RESOLUCIÓN No. 1059 DE 2021**(Julio 26 de 2021)**

“Por la cual se decide un recurso de Reposición interpuesto contra la Licencia No. 007 del 04 de mayo del 2021, por medio se decidió negar la “Intervención del andén localizado frente al predio con nomenclatura urbana Diagonal 57 C SUR No. 62-60, identificado con el CHIP AAA0262OMOE del Barrio Las Nieves en la Localidad de Bosa, correspondiente al Proyecto “CENTRO COMERCIAL PASEO VILLA DEL RIO”.

LA SUBSECRETARIA DE PLANEACIÓN TERRITORIAL

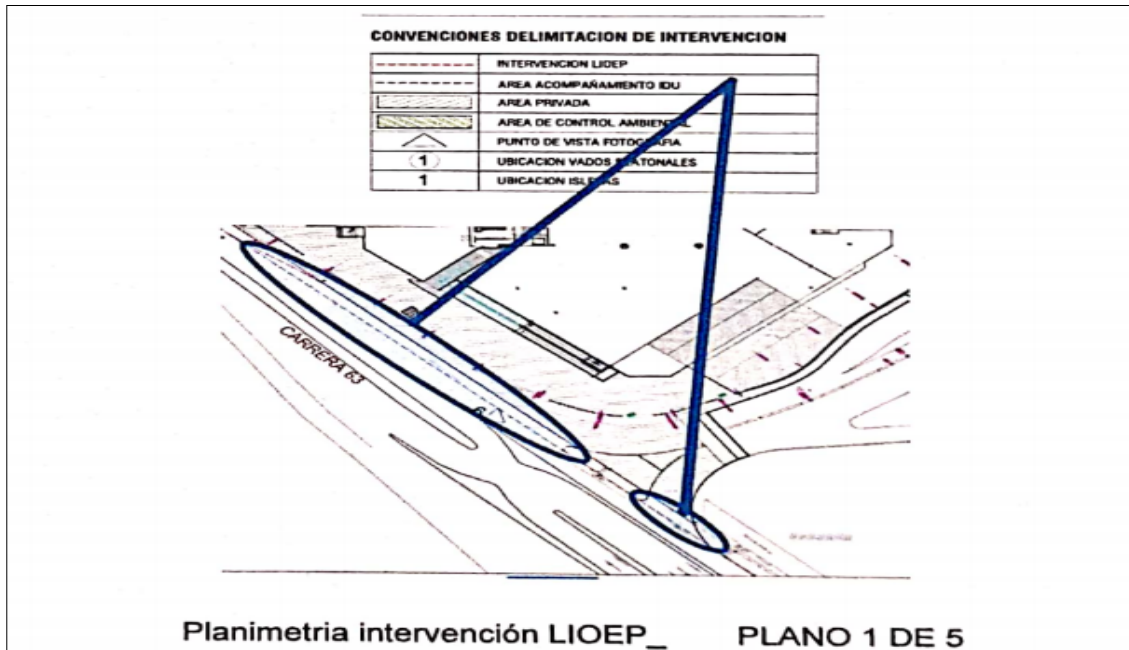
3. A la tercera observación

“Según la solicitud de la Secretaría de Planeación en el acta de observaciones con radicado No. 2-2021-11139, se delimitan las áreas de acompañamiento del IDU en delimitación de líneas azules según planos Planimetría intervención LIOEP_PLANO 1 de 5, en el cuadro de convenciones. Se anexa plano EP01 en .dwg y .pdf (Carpeta “Punto 3”).

3. Análisis y Respuesta Observación Tres

En el Plano 1 de 5 se señalaron en azul las áreas objeto de acompañamiento del IDU, tal como se muestra por la recurrente, sin embargo, las áreas incluidas corresponden solamente a una parte de los polígonos a cargo del IDU.

Es así que tal como se señaló en la Resolución que negó la Licencia No. 007 del 2021 y en el Acta de Observaciones radicada con el No. 2-2021-11139, al revisar los polígonos enviados por el IDU en el *“formato KMZ de segmentos MAKRO SUR”*, se encuentra que en el tramo comprendido sobre la carrera 63 y entre las Calle 57B Sur y la Avenida Calle 45A Sur (Autopista Sur) existen áreas denominadas por el IDU como áreas reservadas para intervención, áreas de reservas, y un área objeto de aclaración por parte de ese Instituto, las cuales colindan con las áreas objeto de solicitud de LIOEP, razón por la que se requirió *que se incluyan debidamente la totalidad de estos polígonos, “verificando previamente con el IDU que no se generen superposiciones de estos con el área objeto de solicitud de LIOEP, y a su vez evitando que queden tramos de andén sin intervención por parte del particular o de las entidades ejecutoras del Distrito.”*

Adicional a lo anterior, no se aportó evidencia de que el IDU haya verificado el correcto trazado de los mismos, con lo cual se debe entender como no atendida la observación, y no puede entenderse como procedente el argumento esbozado por la recurrente. A continuación se incluye imagen de los mencionados polígonos entregados por el IDU, los cuales se resaltan en colores verde, morado, rojo y amarillo:

“A– plano radicación inicial donde se evidencia el diseño arbóreo y presta confusión.”

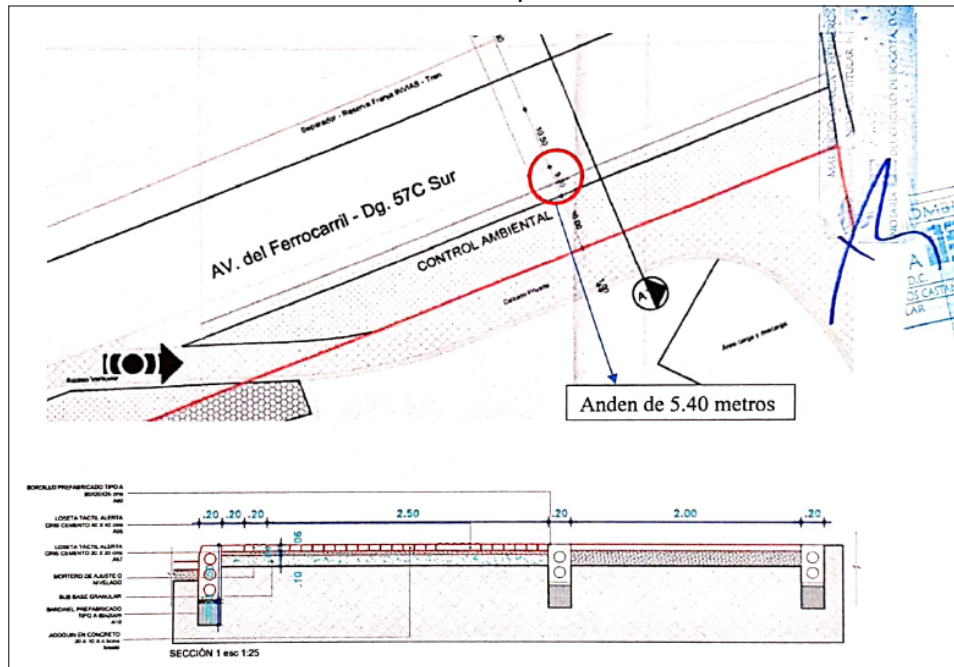
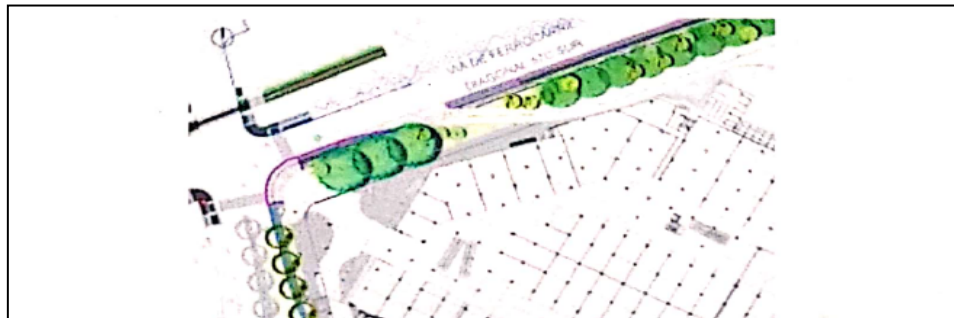
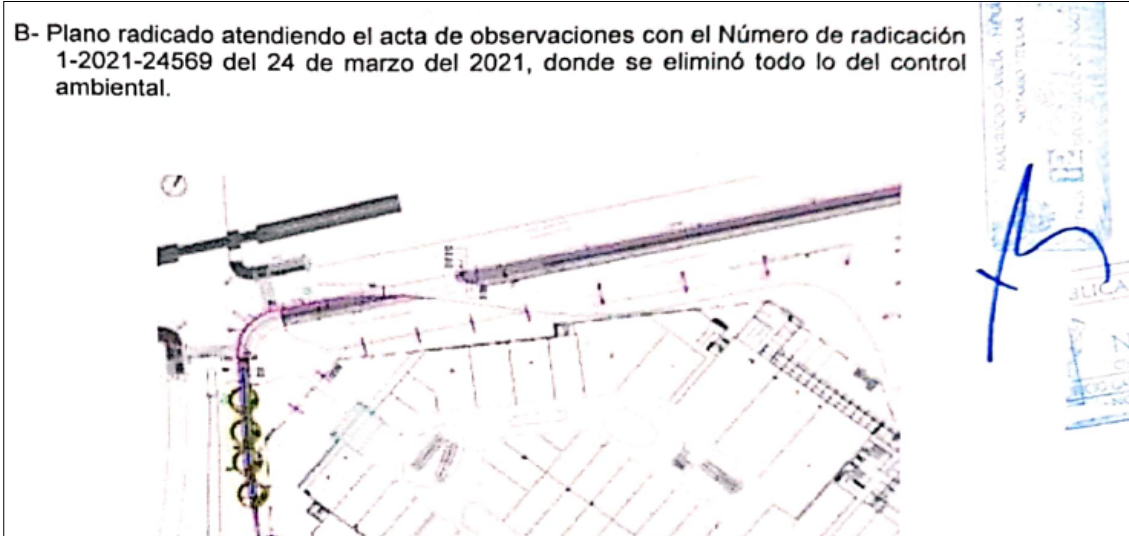
“El requerimiento fue atendido y se excluyó el área de control ambiental de la LIOEP y se delimita el andén de acuerdo con el diseño planteado.”

“B- Plano radicado atendiendo el acta de observaciones con el Número de radicación 1-2021-24569 del 24 de marzo del 2021, donde se eliminó todo lo del control ambiental.”

B- Plano radicado atendiendo el acta de observaciones con el Número de radicación 1-2021-24569 del 24 de marzo del 2021, donde se eliminó todo lo del control ambiental.

La observación emitida no se refiere al control ambiental sino a la franja verde sobre la carrera 63, la cual incluye arbolado y hace parte del perfil del andén objeto de solicitud de LIOEP.

Tal como se observa en los planos presentados, y lo cual se ratifica en la imagen de la página 12 del recurso de reposición, se evidencia que pese a que se eliminó el control ambiental del área objeto de solicitud de licencia, sobre la carrera 63 se mantiene una franja verde con elementos arbóreos, razón por la que se debe anexar informe de la Secretaría Distrital de Ambiente – SDA y del Jardín Botánico José Celestino Mutis – JBJCM, tal como se requirió en el Acta de Observaciones.

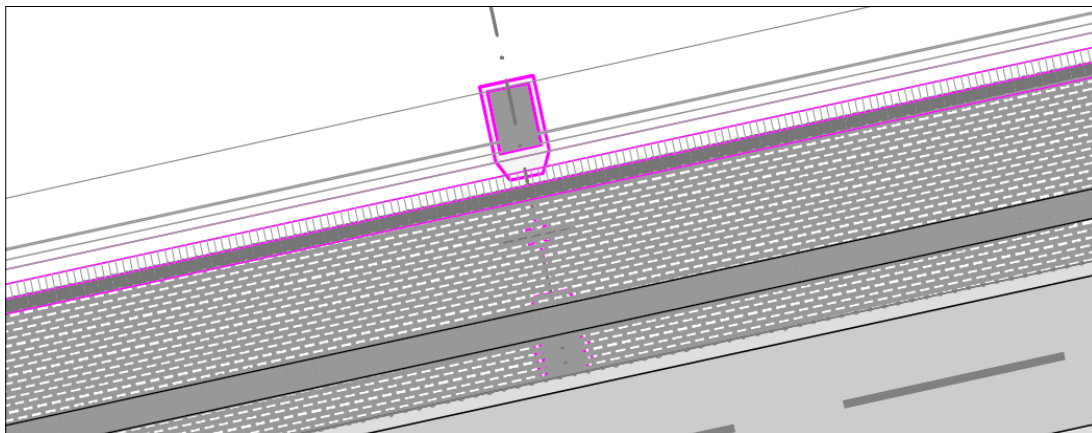
En las imágenes tomadas de los planos EP02, EP03 y EP05 que hacen parte del trámite de la LIOEP, se encuentran en color rojo lo que al parecer corresponde a cajas de servicios públicos, pero las mismas no se encuentran debidamente identificadas gráficamente, ni en cuadro de convenciones, ni se integran debidamente con el diseño presentado.

Así mismo, se observan en color morado elementos denominados P 8 LED 2 70, que se entendería que corresponden a luminarias sin que por ello pueda afirmarse que están identificados adecuadamente toda vez que no se señala explícitamente que sean luminarias, cuyos postes tampoco se están integrando debidamente en el diseño de intervención presente en la planimetría, tal como se observa a continuación:

Así mismo, las certificaciones de servicios públicos aportadas no subsanan la observación del Acta de Observaciones, toda vez que los elementos existentes se deben integrar e identificar debidamente en la cartografía que conforma la LIOEP. En consecuencia, el argumento presentado por el recurrente no puede entenderse como procedente.
